Expertní posudek

Akce : Variantní řešení přeložky silnice III/30416 (SO 121)

Číslo akce : POS090301

| VARIANTNÍ ŘEŠENÍ PŘELOŽKY SILNICE III/30416 (SO 121) | Řešení Valbek spol. s r.o. Projektová a inženýringová společnost Trávníčská 11, 10000 Praha 5 - Ml. 23002300 IČ: 18719488 | Příloha: A |

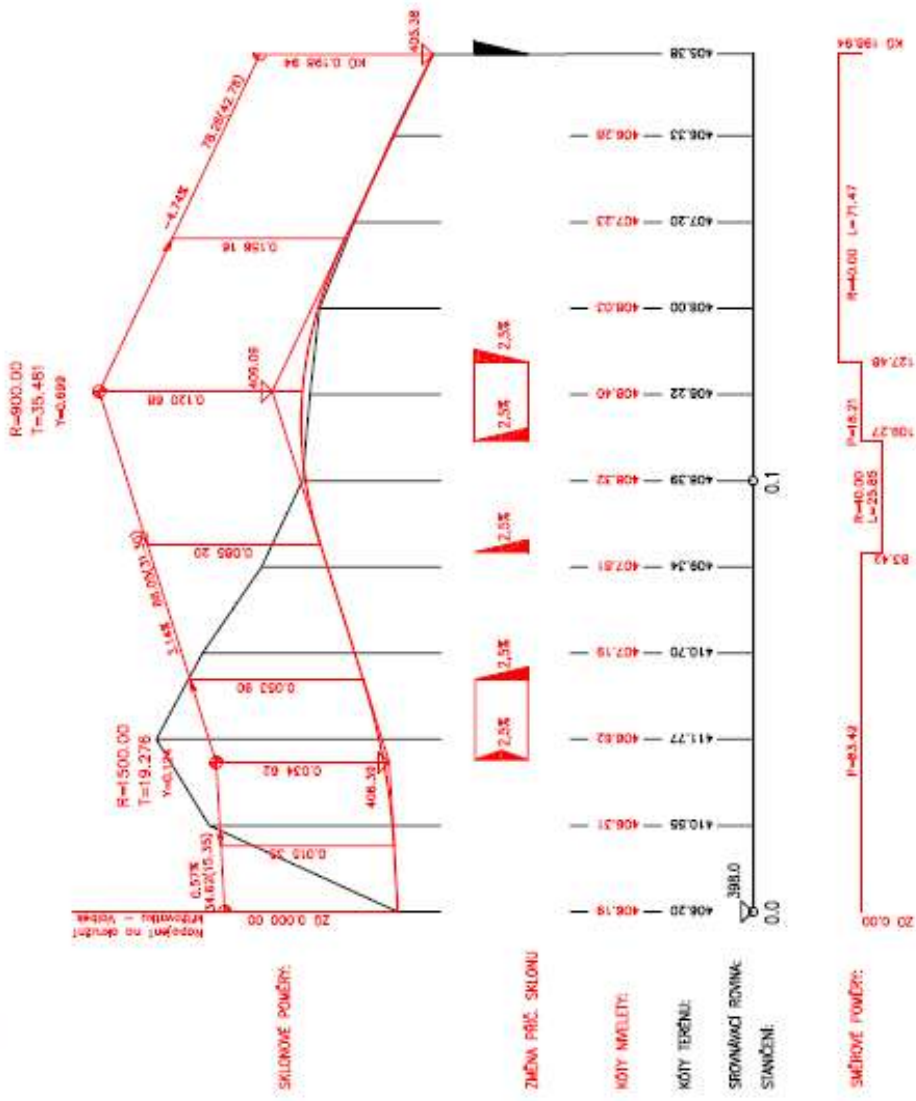
- Nedostatky technicko-bezpečnostní:
 - ◆ Z hlediska technického lze za nedostatek řešení považovat i skutečnost, že navržené poloměry směrových oblouků jsou relativně velmi malé (a středové úhly směrových oblouků jsou naopak velké), což komplikuje dopravu rozměrných vozidel (např. BUS) a je nutné provádět větší rozšíření ve směrových obloucích.

- ◆ Jelikož je trasa přeložky vedena převážně v zářezu a směrový oblouk o (malém) poloměru 30 m přímo navazuje na vjezdovou větev OK, dochází ke zhoršení rozhledových poměrů⁴⁾ ve vjezdu do křižovatky a tedy zvýšení bezpečnostního rizika.

- ◆ Řešení zachovává stávající nevhodné dispoziční uspořádání celkem pětiramenné křižovatky sil. III/30416 se třemi místními komunikacemi. Křižovatka je rozlehlá a nepřehledná, tedy i nebezpečná, navíc je v ní situována zastávka BUS.

Na rozdíl od posuzovaného řešení, které je od OK vedeno jihozápadním směrem a napojuje se ve vzdálenosti cca 70 m od zrušené křižovatky se sil. I/33 na původní trasu sil. III/30416, je nově navržené řešení od OK vedeno směrem severozápadním tak, že po cca 80 m se napojuje na stávající místní komunikaci (ul. U cihelny) a následně se před přemostěním přes železniční trať napojuje na původní trasu sil. III/30416.

Trasa navrženého variantního řešení je projektována v návrhové kategorii S 7,5/40 a směrově je tvořena přímými úseky se dvěma vloženými protisměrnými kružnicovými oblouky o poloměru $R=40$ m. S ohledem na předpokládanou šířku vozovky v místě napojení na OK a potřebné rozšíření ve směrových obloucích bylo navrženo šířkové uspořádání komunikace tak, že zpevněná část vozovky bude mít šířku 8 m, nezpevněná část potom 2x 0,75 m. Podrobně směrové řešení viz příloha A – Situace.

- Změna přednosti v jízdě a úprava stávající víceramenné křižovatce před mostem (km cca 0,175 - viz příloha A - Situace):
 - ◆ Nově navržená varanta trasy bude řešena jako hlavní komunikace (ve stávajícím uspořádání je hlavní směr od zrušené křižovatky s I/33).

- ◆ Původní pětiramenná křižovatka je stavebně a organizačně upravena – je zjednodušena na čtyřramennou. Je navrženo zrušení původního paprsku (k sil. I/33) a jeho řešení jako „samostatný sjezd k nemovitosti“ (oddělení např. chodníkovým přejezdem, širokým zpomalovacím prahem apod).

- ◆ Křižovatka je vodorovnými dopravními značkami lépe usměrněna.
 - ◆ Stávající zastávka BUS v oblasti křižovatky je zrušena a zastávka posunuta za směrový oblouk.

- Je zřízena nová styková křižovatka (km cca 0,130), ve které se na nově navrženou trasu přeložky zprava připojuje ul. U cihelny. Z toho důvodu bylo nutné provést úpravu trasy této komunikace (viz příloha A - Situace).
